1.14 電源の確保に関する手順等

「(a) 代替直流電源設備による給電」の「iii」を「iv」とし、「ii」を「iii」とし、「ii. 所内常設直流電源設備（3系統目）による給電」を以下のとおり追加する。

「第 1.14-1 図 機能喪失原因対策分析」, 「第 1.14-2 図 交流電源単線結線図」, 「第 1.14-3 図 直流電源単線結線図 (125V 系統)」, 「第 1.14-4 図 直流電源単線結線図 (250V 系統)」, 「第 1.14-5 図 非常時操作手順書 (徴候ベース) [電源回復] における手順の対応フロー」, 「第 1.14-6 図 ガスタービン発電機又は電源車によるメタクラ 2C 系及びメタクラ 2D 系受電 概要図」, 「第 1.14-10 図 号炉間電力融通ケーブルを使用した 3 号炉非常用ディーゼル発電機(A)によるメタクラ 2C 系又はメタクラ 2D 系受電 概要図」, 「第 1.14-13 図 所内常設蓄電式直流電源設備による給電 概要図」, 「第 1.14-15 図 所内常設蓄電式直流電源設備による給電(常設代替交流電源設備, 号炉間電力融通設備又は可搬型代替交流電源設備による交流電源復旧の場合) 概要図」, 「第 1.14-17 図 常設代替直流電源設備 (125V 系統) による給電 (1/2) 概要図」, 「第 1.14-18 図 常設代替直流電源設備 (125V 系統) による給電 (2/2) 概要図」, 「第 1.14-19 図 常設代替直流電源設備 (250V 系統) による給電 概要図」, 「第 1.14-25 図 可搬型代替直流電源設備 (125V 系統) による給電 (1/2) 概要図」, 「第 1.14-26 図 可搬型代替直流電源設備 (125V 系統) による給電 (2/2) 概要図」, 「第 1.14-27 図 可搬型代替直流電源設備 (250V 系統) による給電 概要図」, 「第 1.14-29 図 125V 代替充電器用電源車接続設備による給電 概要図」, 「第 1.14-31 図 ガスタービン発電機, 号炉間電力融通ケーブル又は電源車によるパワーセンタ 2G 系及びモータコントロールセンタ 2G 系給電 概要図」, 「第 1.14-46 図 非常用直流電源設備による給電 概要図」, 「第 1.14-48 図 重大事故等時の対応手段の選択フローチャート代替電源(直流) による対応手段」を以下のとおり変更する。

「第 1.14-23 図 所内常設直流電源設備（3 系統目）による給電 概要図」, 「第 1.14-24 図 所内常設直流電源設備（3 系統目）による給電タイムチャート」を以下のとおり追加する。

第 1.14-3 図 直 流 電 源 単 線 結 線 図 (125V 系 統)

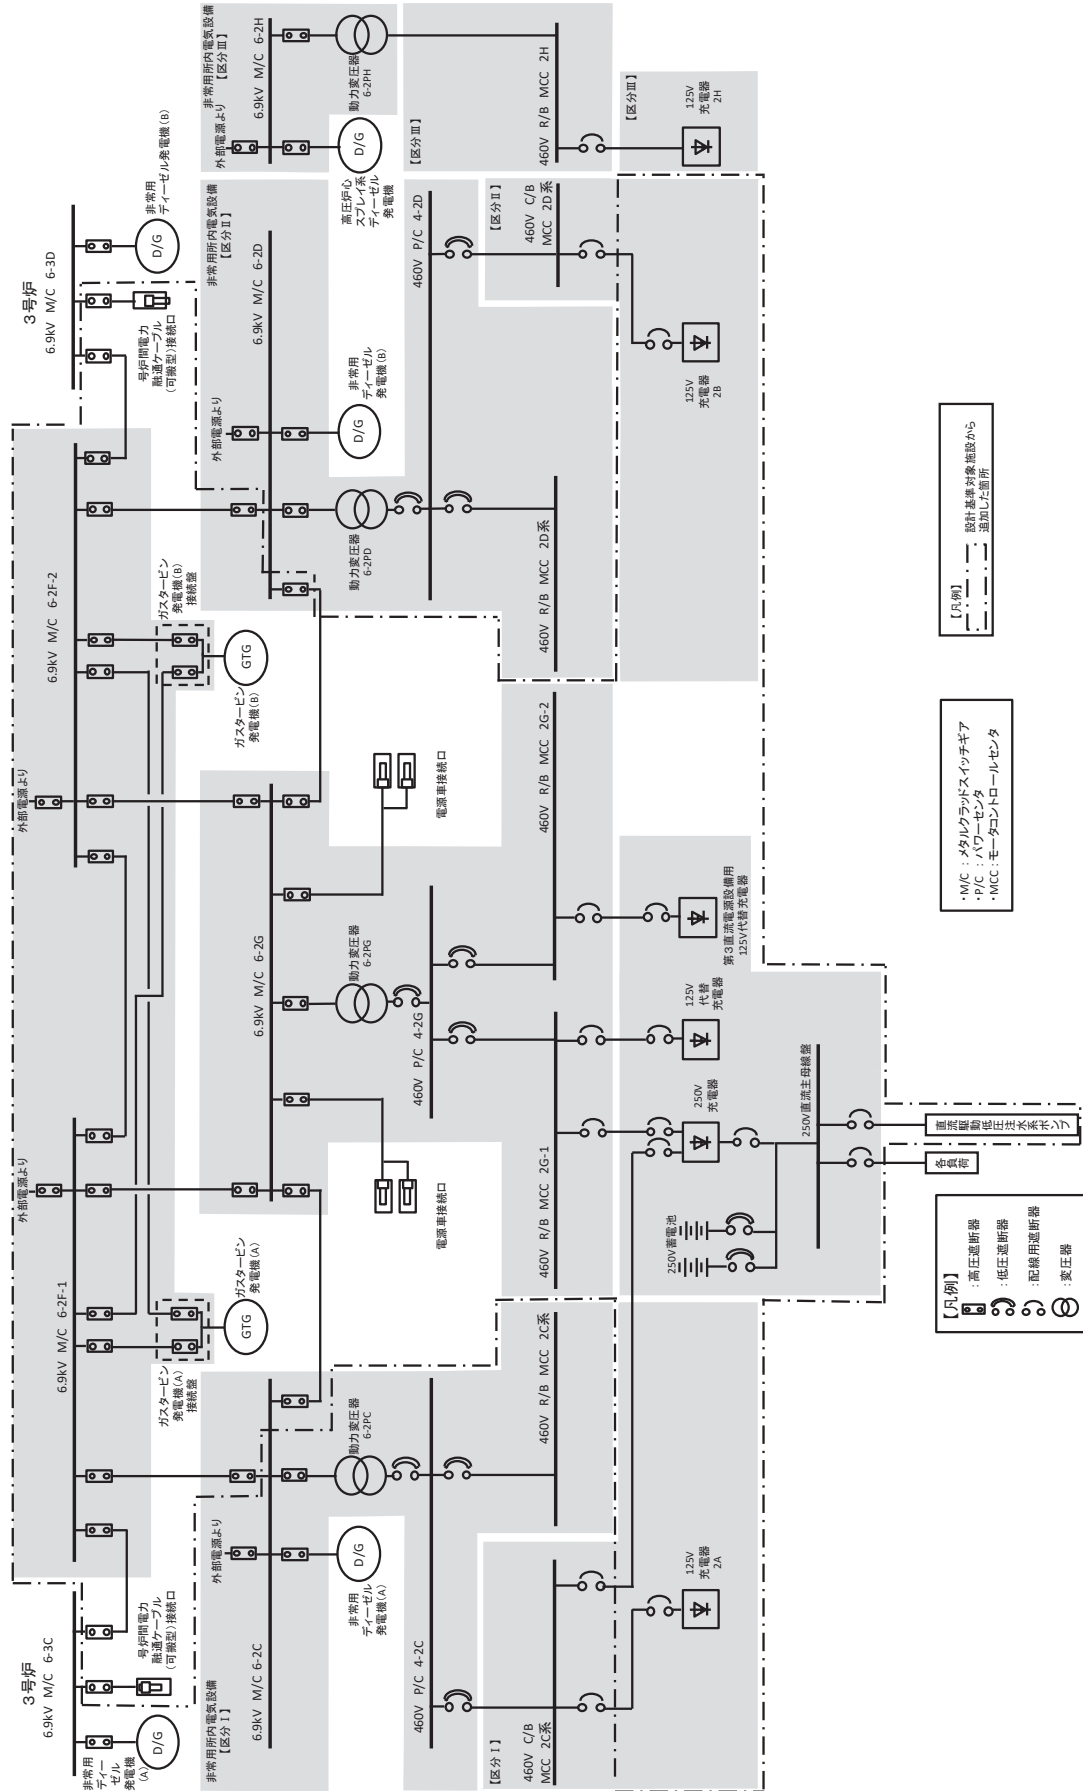
所内常設直流電源設備（3系統目）による給電で使用する設備は以下のとおり。単線結線図を第1.14-3図に示す。

- ・第3直流電源設備用125V代替蓄電池
- ・第3直流電源設備用125V代替蓄電池～125V直流主母線盤
2A-1 電路
- ・第3直流電源設備用125V代替蓄電池～125V直流主母線盤
2B-1 電路

第 1.14-23 図 所内常設直流電源設備 (3 系統目) による給電 概要図

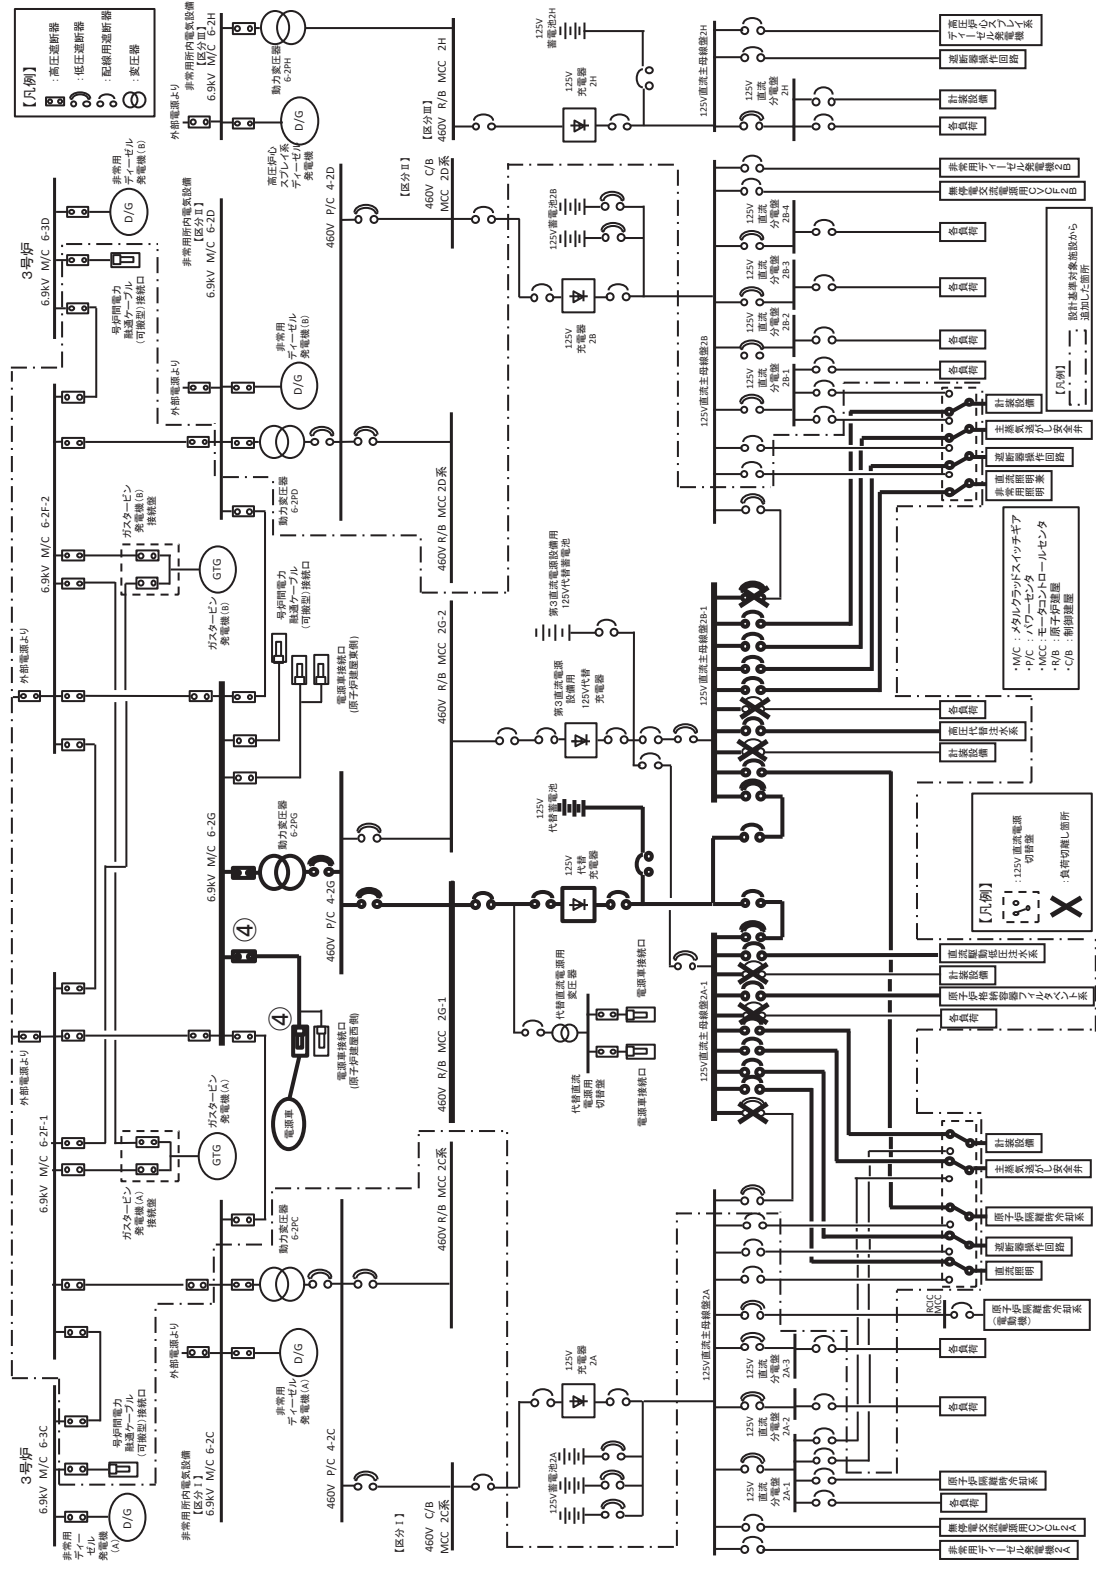
所内常設直流電源設備（3系統目）による給電手順の概要は以下のとおり。手順の対応フローを第 1.14-5 図に、概要図を第 1.14-23 図に、タイムチャートを第 1.14-24 図に示す。

- ① 発電課長は、手順着手の判断基準に基づき、運転員に 125V 代替蓄電池から第 3 直流電源設備用 125V 代替蓄電池への切替えを指示する。
- ② 運転員（中央制御室）A は、125V 代替蓄電池から第 3 直流電源設備用 125V 代替蓄電池への切替え操作を実施し、中央制御室の 125V 直流主母線 2B-1 及び 125V 直流主母線 2A-1 電圧の指示値が規定電圧であることを確認する。
- ③ 運転員（中央制御室）A は、第 3 直流電源設備用 125V 代替蓄電池による給電に切替えが完了したことを発電課長に報告する。
- ④ 発電課長は、運転員に第 3 直流電源設備用 125V 代替蓄電池による電源供給開始から 8 時間以内に、現場操作により不要な 125V 直流負荷の切離しを指示する。
- ⑤ 運転員（現場）B 及び C は、現場にて不要な 125V 直流負荷の切離し操作を実施し、125V 直流主母線盤 2A-1 及び 125V 直流主母線盤 2B-1 の異常がないことを確認後、発電課長に不要な 125V 直流負荷の切離しが完了したことを報告する。

第 1.14-24 図 所内常設直流電源設備（3系統目）による給電による給電タイムチャート

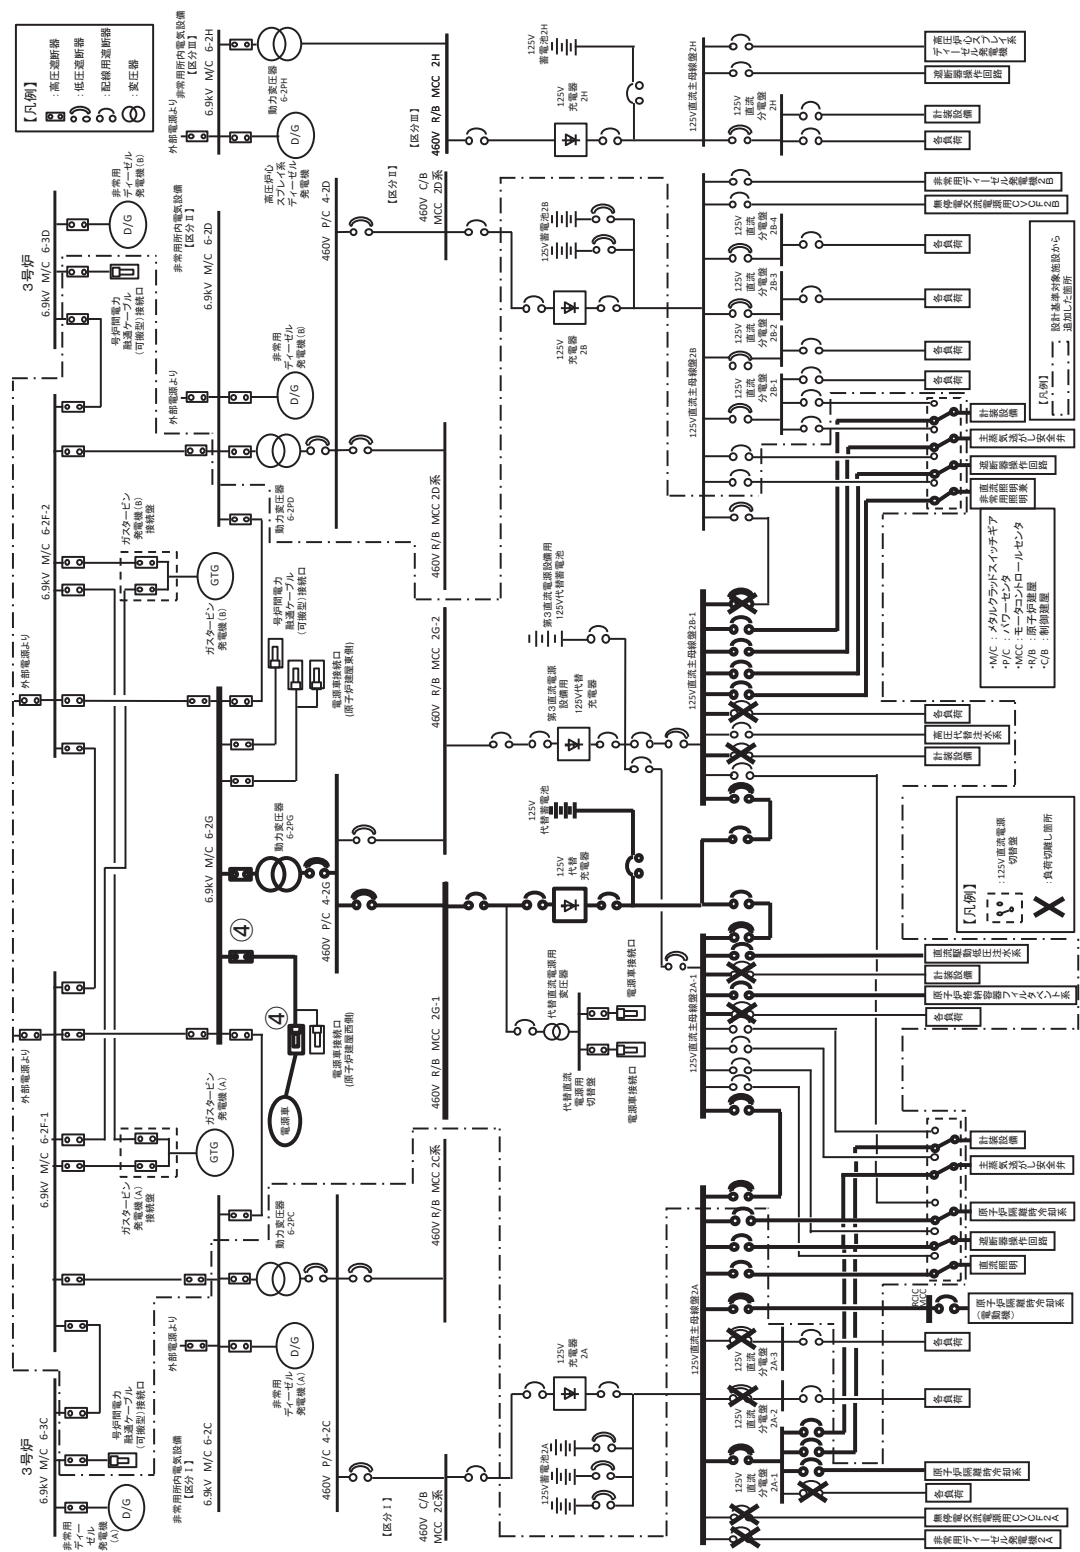
- ・第 3 直流電源設備用 125V 代替蓄電池の給電切替操作は、10 分以内で可能である。
- ・第 3 直流電源設備用 125V 代替蓄電池からの不要な直流負荷の切離し操作は、15 分以内で可能である。

手順の項目	要員(数)	経過時間												備考		
		10分	20分	30分	40分	50分	60分	70分	7時間	8時間	9時間	10時間				
所内常設直流電源設備 (3系統目)による給電	運転員(中央制御室)A 1	125V代替蓄電池から第3直流電源設備用125V代替蓄電池への切替え※1														
	運転員(現場)B,C 2												8時間負荷切離し			操作手順
																②
																⑤

第 1.15-4 図 計器の電源構成図 (交流電源) (2/2)

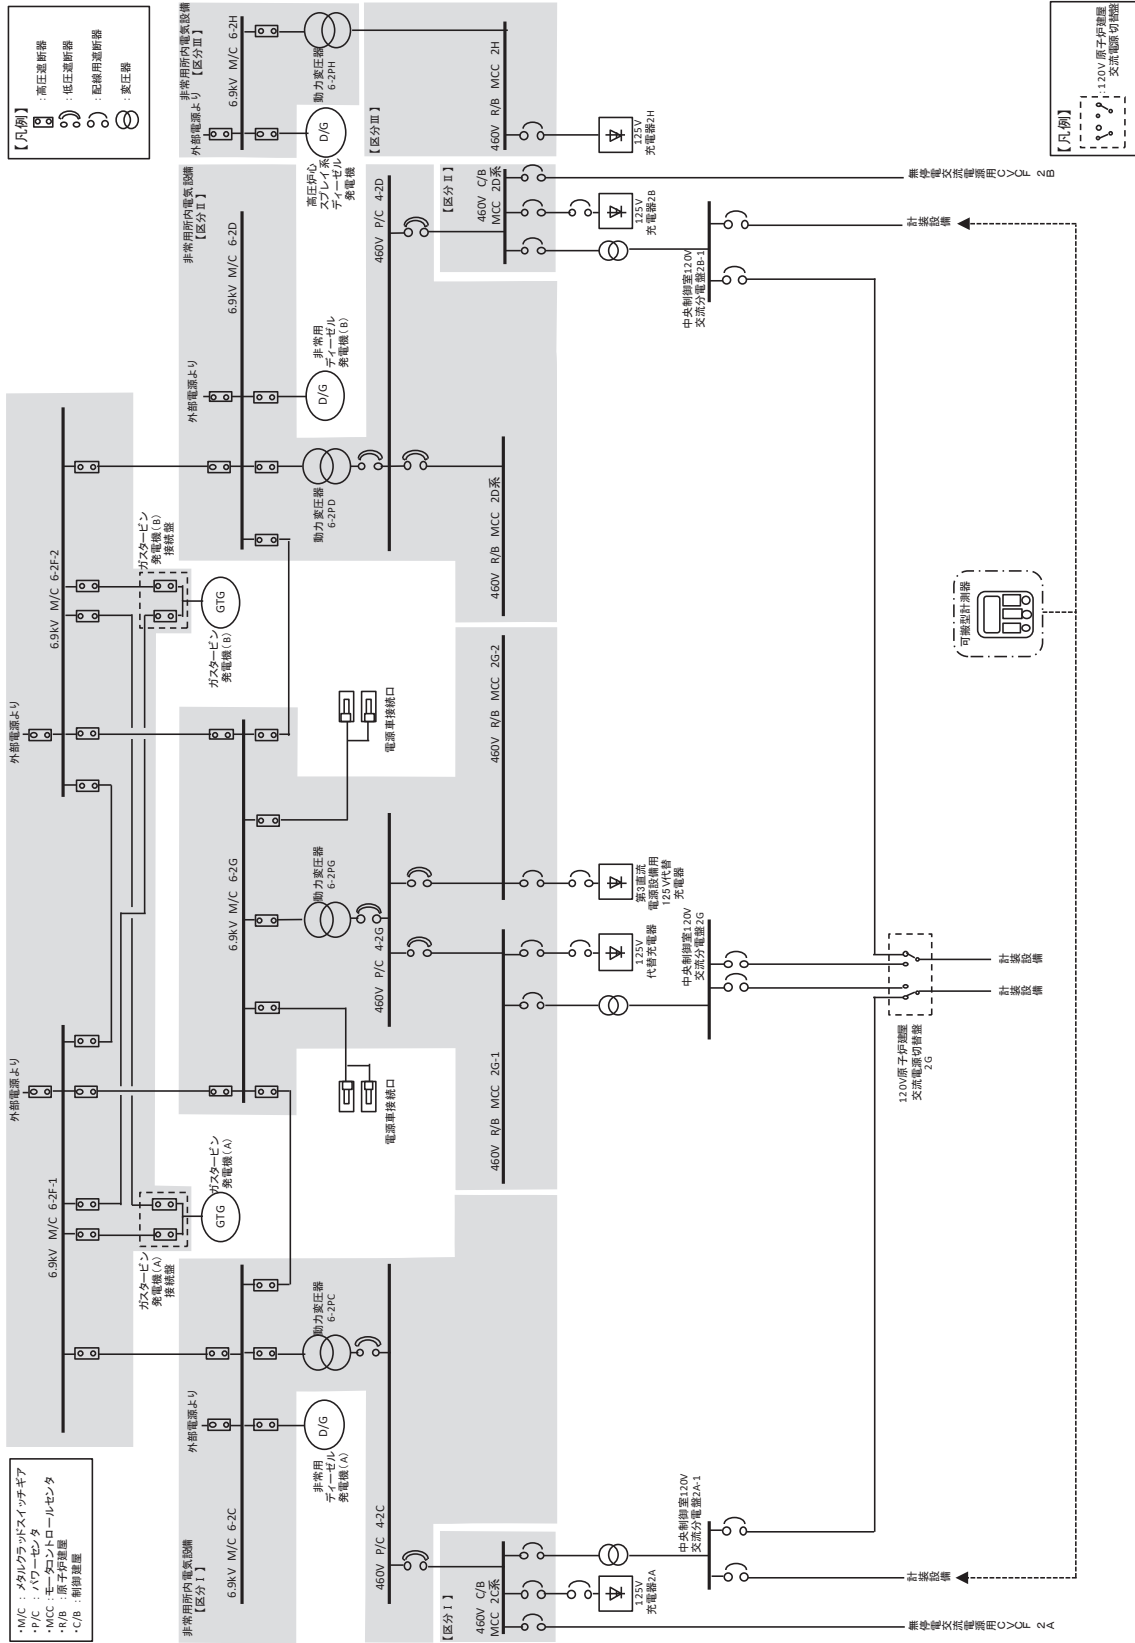
また、計器電源が喪失した場合に、電源（乾電池）を内蔵した可搬型の計測器を用いて計測又は監視する手段がある。計器の電源構成図を第 1.15-4 図に示す。

「第 1.15-1 図 機能喪失原因対策分析」, 「第 1.15-4 図 計器の電源構成図」を以下のとおり変更する。
